改善箇所説明図

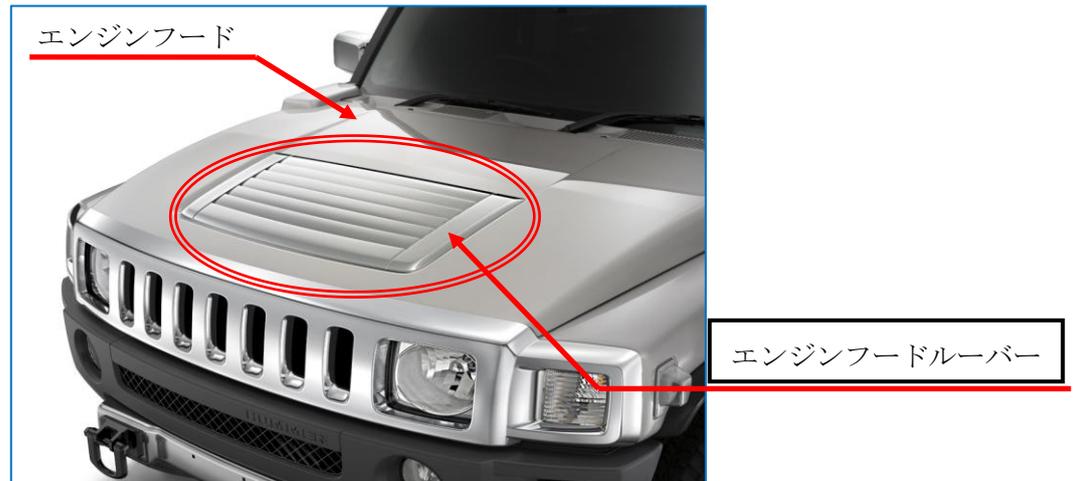
基準不適合発生箇所

エンジンフードルーバーの固定クリップの強度が不足しているため、走行中の振動により当該クリップが折損することがある。そのため、フードルーバーにガタや浮き上がりが発生し、そのままの状態で使用を続けると、最悪の場合、フードルーバーが脱落するおそれがある。

全車両、フードルーバーに接着剤を塗布し、フード上に接着固定する。

識別方法：左側ストラット取り付け部に黄色ペイントを塗布する。
